改善箇所説明図

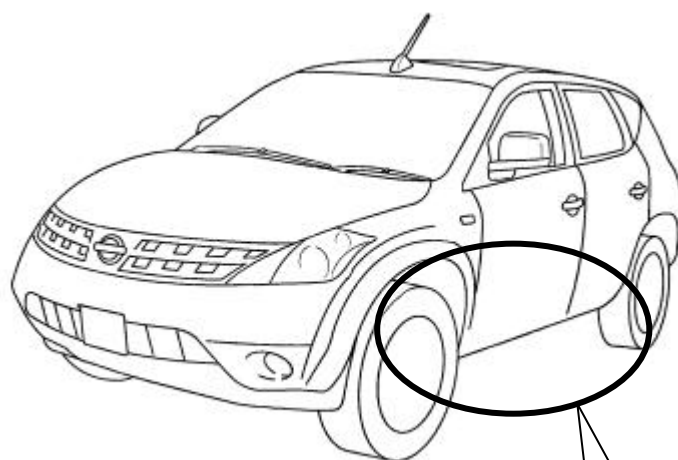
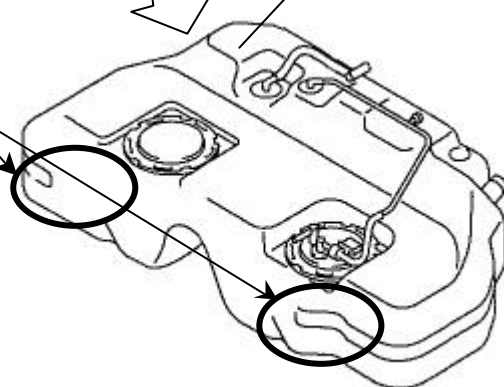
不具合発生箇所

燃料タンクの取付位置が不適切なため、高速走行中に、路上の落下物が燃料タンク前面に衝突することがある。そのため、落下物に突起があった場合、タンクに刺さり、最悪の場合、燃料タンクが損傷し、燃料が漏れるおそれがある。

なお、当該タンクは、燃料タンクの技術基準に適合している。

改善の内容

全車両、燃料タンク前面にプロテクタを追加して取り付ける。

識別：外観上、プロテクタの有無により容易に識別ができる。
